Vorlage 257/20:
Umgestaltung der Straße „Am Burgfeld“
Anlage 4: Einmündungsbereich Fischerstr.

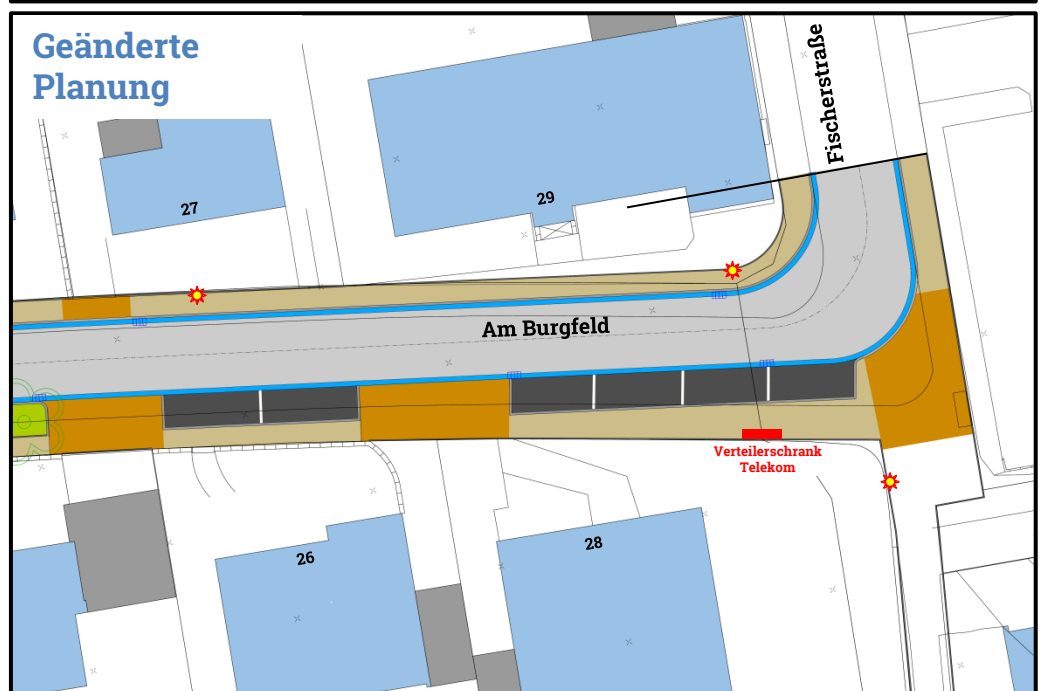
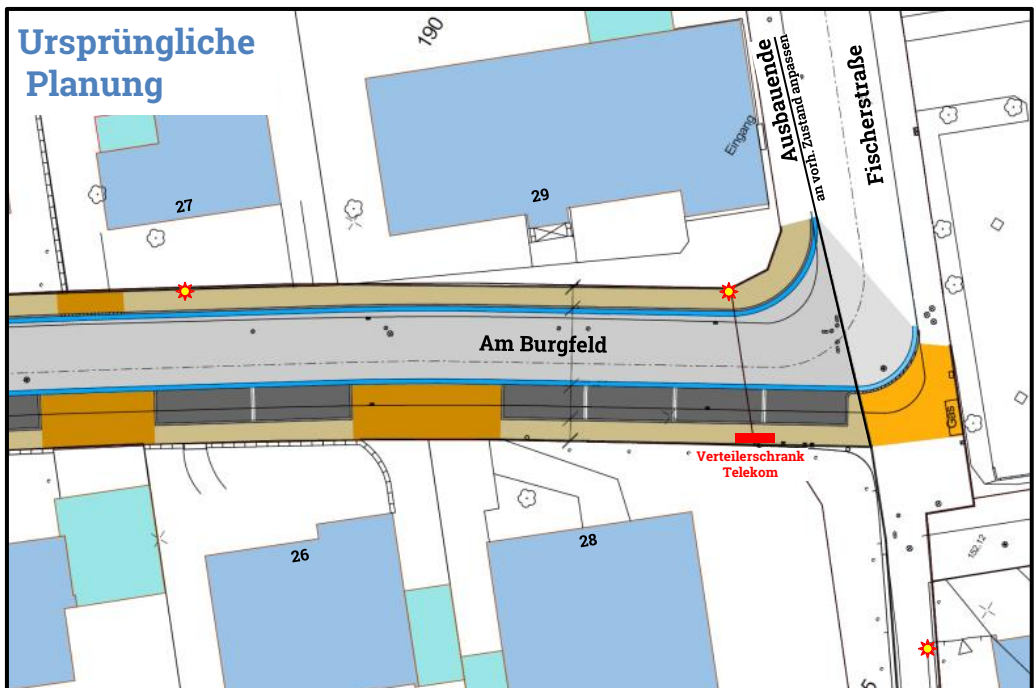
Da der Verkehrsraum durch den neu hergestellten Verteilerschrank der Telekom eingeschränkt wurde, musste die Straßenachse ab der Grundstücksgrenze zwischen den Häusern 27 und 29 in nordöstliche Richtung verschoben werden. Das Ausbauende wurde in die Fischerstraße verlegt, um höhenmäßig an den Bestand anpassen zu können.
